改善箇所説明図

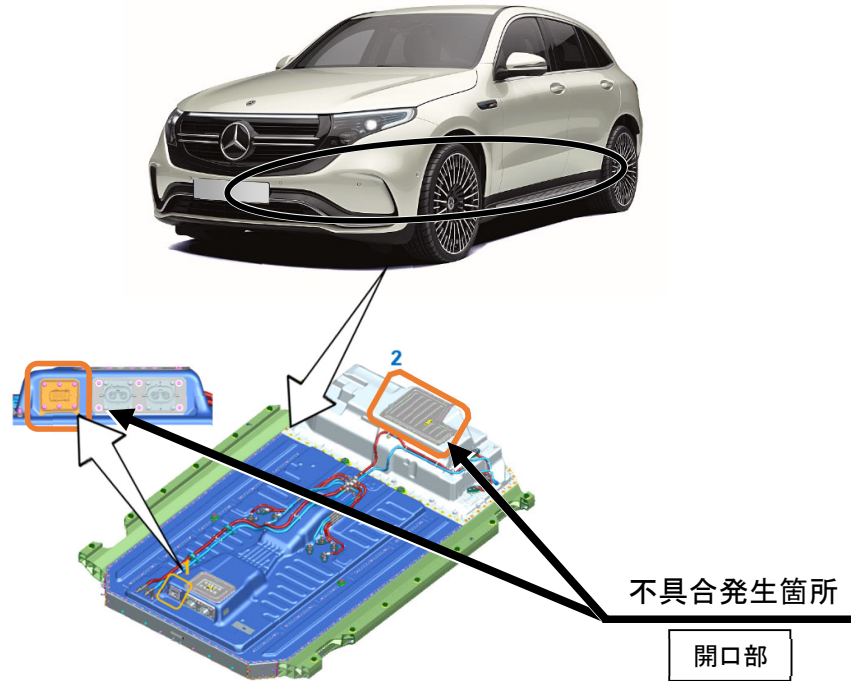
注: は、防水処理を行う部位を示す。

高電圧バッテリーにおいて、製造工程が不適切なため、開口部の防水処理が不十分なものがある。そのため、長期間の使用により気密性が低下し、バッテリー内に水分が浸入することで絶縁不良が生じて始動不良になり、最悪の場合、バッテリー内で短絡が発生して火災に至るおそれがある。

全車両、高電圧バッテリーの開口部に防水処理を行う。

識別：車台番号の付近に黄色の識別ペイントを塗布する
